Rapport de la commission du Conseil communal d'Yverdon-les-Bains chargée de l'examen du préavis PR22.01PR

Une demande de crédits d'investissement de CHF 4'600'000.- pour le renouvellement des réseaux eau, gaz, électricité de la ville et de CHF 400'000.- pour la réfection des chaussées et canalisations relatives aux secteurs d'intervention du Service des énergies pour l'année 2022

Extraction du 9 mars 2022

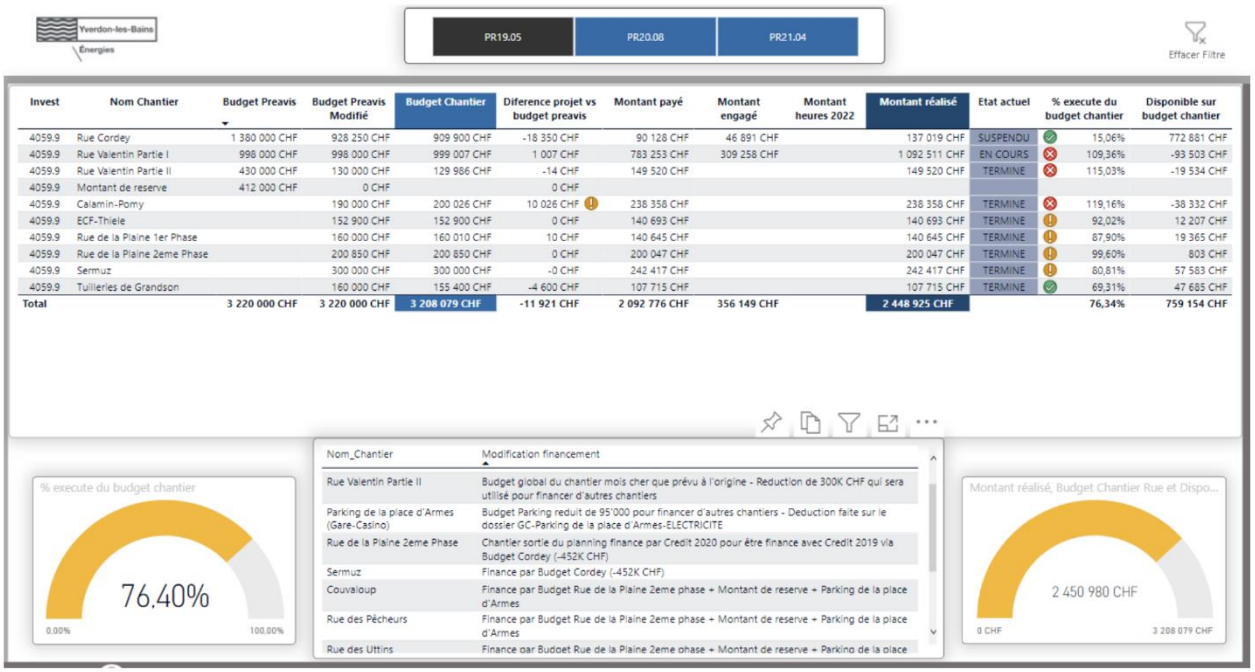
Le calcul d'utilisation des montants d'urgence a aussi fait l'objet d'intenses discussions, tous les montants indiqués n'étant pas clairement compréhensibles.

Le SEY s'est équipé d'un logiciel de BI (business intelligence) qui lui facilite grandement la tâche pour permettre de suivre et démontrer l'utilisation des différents comptes, budgets et fonds affectés. Bien que ce logiciel ne soit pas un outil comptable, notre Conseil ayant pour mission de vérifier que les crédits octroyés soient ventilés et utilisés comme prévu, c'est bien l'aspect comptable qu'il nous importe d'avoir en vue. Or, il aura fallu qu'un commissaire particulièrement tenace insiste à plusieurs reprises pour que la commission puisse avoir accès aux informations de PowerBI lors de la séance de commission et obtienne, finalement le point de situation corrigé suivant :

La commission émettra dans ses conclusions le vœu **(vœu 1)** de voir ce tableau et ces informations actualisés figurer dans les prochains préavis de maintenance annuelle du réseau. À relever que ce même vœu avait déjà été émis dans le rapport PR21.04RA l'année dernière. Et que la Municipalité d'alors s'était engagée à y donner bonne suite :

Lors de la réalisation de la rue du Valentin partie II, les synergies mises en place avec nos collègues de STE, ont permis d'économiser la somme de CHF 300'000.- par rapport au budget initial.

En même temps, le projet de la rue du Valentin partie I a couté environ CHF 100'000.- de plus. Cette dépense a été réalisée pour respecter les nouvelles directives de sécurité de la branche gazière qui exigeait, dans le cadre de ce chantier, d'enterrer les réseaux provisoires. Cette somme a été directement allouée dans le cadre de l'enveloppe pour le montant de réserve. Cette plus-value a été directement déduite du montant de réserve.

Le projet d'infrastructure SEY de la rue Cordey, estimé à CHF 1'380'000.- en 2019, a été réévalué fin 2019 à CHF 909'900.-, grâce à deux leviers :

Une économie de CHF 470'100.- s'en est dégagée pour le budget SEY.

A partir de cette situation, nous avons donc un montant disponible de CHF 1'082'100.- (CHF 412'000.- + CHF 300'000.- - CHF 100'000.- + CHF 470'100.-) pour faire face aux nouveaux chantiers urgents.

Croquis décrivant la réfection rue du Mujon (il faut utiliser la version électronique pour agrandir)

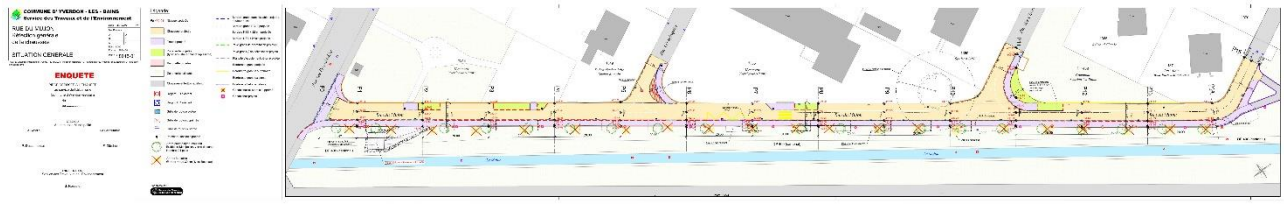
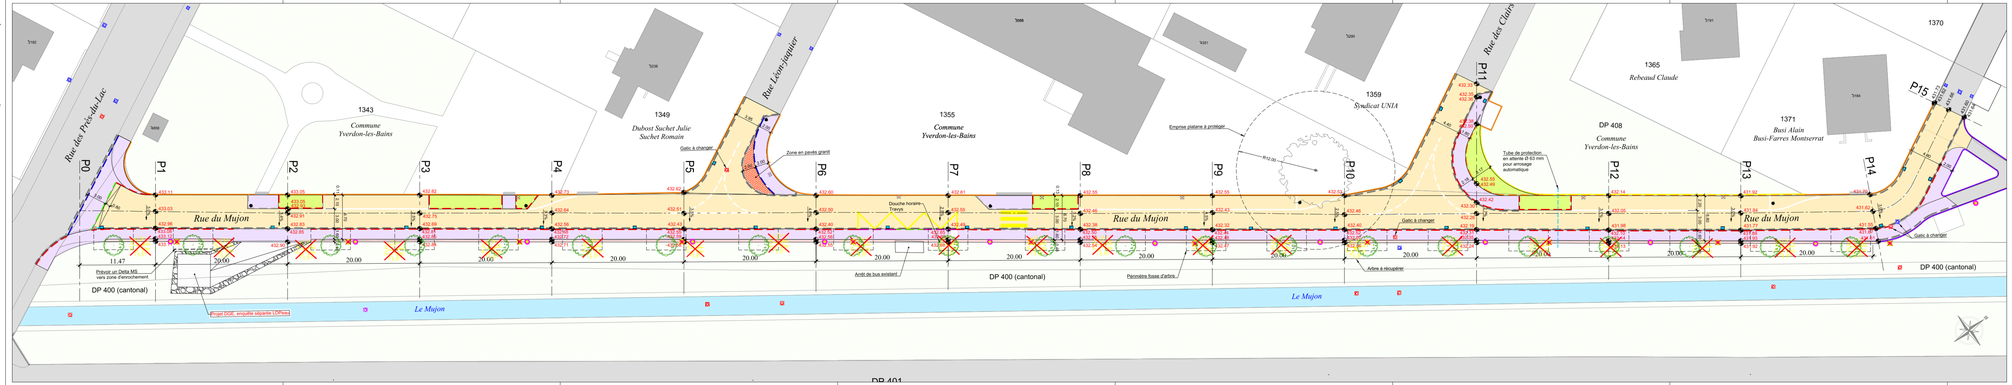
Cette artère ne renferme pas de collecteurs d'eaux usées, ces dernières empruntant des chemins perpendiculaires. Pas de tuyaux pour le chauffage à distance non-plus pour les mêmes raisons que mentionnées plus haut dans le présent rapport.

Une réserve pour le passage de petits câbles électriques ou optiques est prévue, cette précaution permettant potentiellement d'économiser beaucoup d'argent et de désagréments lorsque, par exemple, la technologie et/ou la demande évoluent.

En surface, la ligne de bus est maintenue et le gabarit des véhicules pose les contraintes nécessaires (En zone 30 km/h des rétrécissements ajoutés ou naturels doivent légalement suffisamment informer l'automobiliste pour lui rappeler la nature « ralentie » de la zone). Des trottoirs et passages piétons traversant combinés sont prévus, surtout dans la zone proche de l'école. Des avancements sont conçus pour souligner la priorité des piétons.

Les zones « dépose » (il n'y en a de toute façon jamais assez) ne sont pas prévues, mais il ne sera par contre pas interdit de s'arrêter devant l'école.

Dans la future configuration, seul 3 ou 4 places de parc au maximum pourront être aménagées.

Un commissaire regrette beaucoup que tous les arbres soient éliminés et remplacés par de jeunes arbres, initialement beaucoup plus petits. On nous explique que les racines recouvrent une grande partie de ce qui devra être creusé et donc, la plupart des arbres ne survivront pas à ces blessures. En plus, ils ne seront plus assez stables. Et il faut se rendre compte que l'espérance de vie des bouleaux actuels en milieu urbain ne dépasse pas 50 à 70 ans et ils ont environ 50 ans. Tous seront remplacés par un panachage d'essences mieux adaptés (des érables p. ex.). Ce serait une erreur que de ne pas les changer. Les nouveaux arbres auront déjà un certain diamètre lorsqu'ils seront plantés. Il n'y aura pas d'effet « ilot de chaleur » ; il y a des quartiers où ce point est bien plus urgent à régler, où il faut densifier et augmenter le nombre d'arbres.

Croquis décrivant la réfection de la rue Cordey

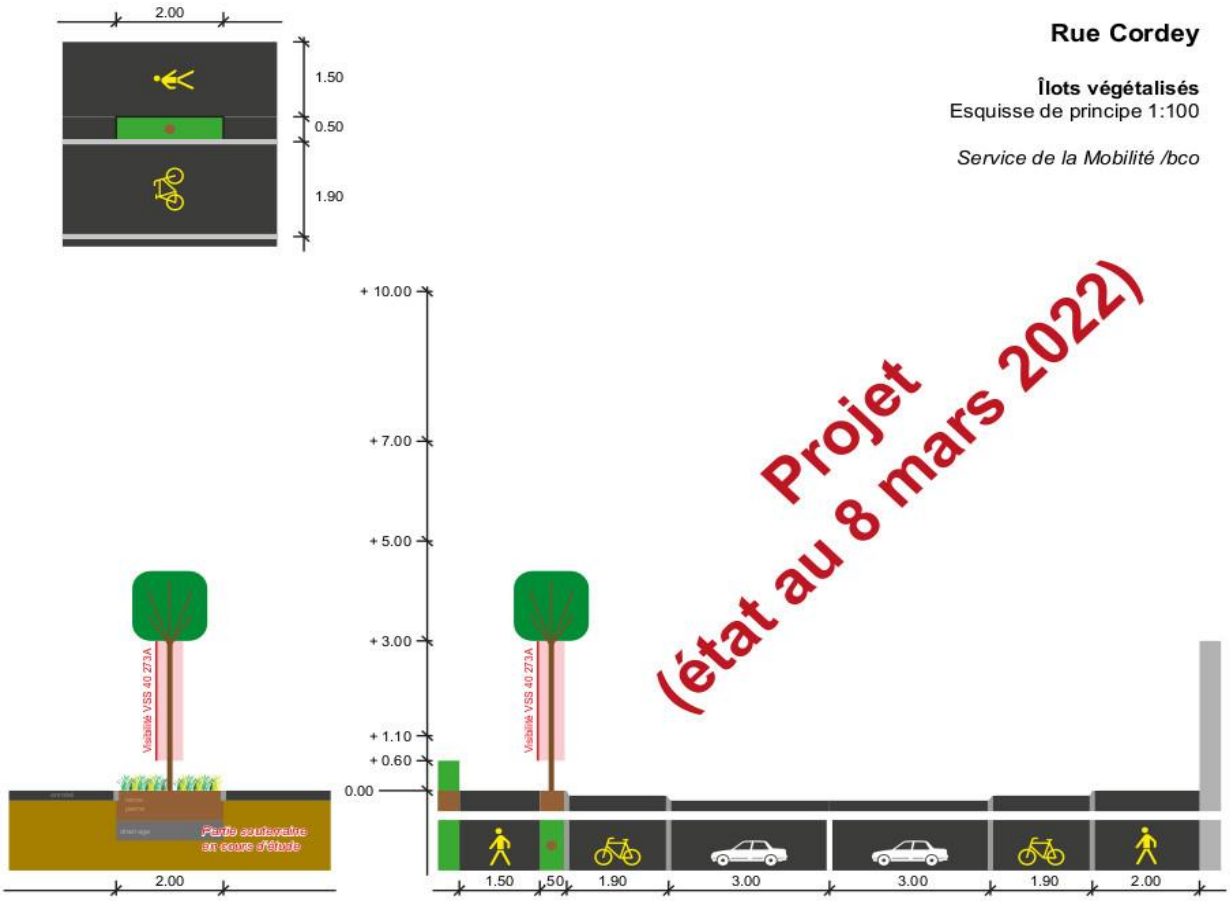
En sous-sol, une structure métallique, formant comme un tunnel, existe et permet de supporter les plaques de béton qui composaient la surface de roulement de la route précédemment. C'est une des deux raisons qui font que le projet ne prévoit pas de laisser l'axe ouvert en sens unique (dans un sens puis dans l'autre) durant les travaux. Mais la raison principale serait le danger pour les ouvriers, de côtoyer un important trafic quasi-ininterrompu. Le chantier sera divisé en deux parties, d'abord une moitié de la longueur puis, ensuite, l'autre moitié, avec le trafic autorisé en cul-de-sac. Le remplacement de cette structure liée à la route en béton par un enfouissement des tuyaux dans du sable, apportera un gain sensible de confort aux riverains par rapport aux bruits et aux vibrations. Un revêtement final phono-absorbant de la route augmentera encore ce gain.

L'enfouissement des tuyaux dans du sable aura en outre l'avantage d'accélérer la pose des conduites d'eau, en fonte 250 mm avec éléments emboités. La pose de tuyaux en PVC prendrait beaucoup plus de temps. La rue est en fait moins plate que ce qu'on peut imaginer, ce qui ne facilite pas la conception (un dénivelé donné est nécessaire à chaque point de raccordement des eaux usées).

La route devra être fermée durant une année environ. Les déviations par St-Roch / 4 Marronniers sont les scénarios actuellement en discussion. Lors de l'incendie du Moulin, ces déviations ont démontré leur efficacité. La durée du chantier sera minimisée si on peut planifier l'ensemble de tous les travaux en une fois.

Les réseaux et tuyaux sont placés au centre de la chaussée, afin de laisser de la place pour les arbres.

En surface, 6 m de largeur sont prévus pour les voitures. Les cyclistes auront leur piste en zone propre de chaque côté et seront prioritaires sur les voitures qui obliqueront dans les rues perpendiculaires. Finalement, 2 m de trottoirs de chaque côté rempliront toute la largeur entre les propriétés.

Tous les 15 m, il y aura un obstacle (en alternance, arbres et lampadaires) selon les entrées ou autres infrastructures en place.

Places de parc : les 12 actuelles seront toutes supprimées. Les commerçants devront utiliser leur cour privée si possible. Quelques places de livraison seront éventuellement à discuter.
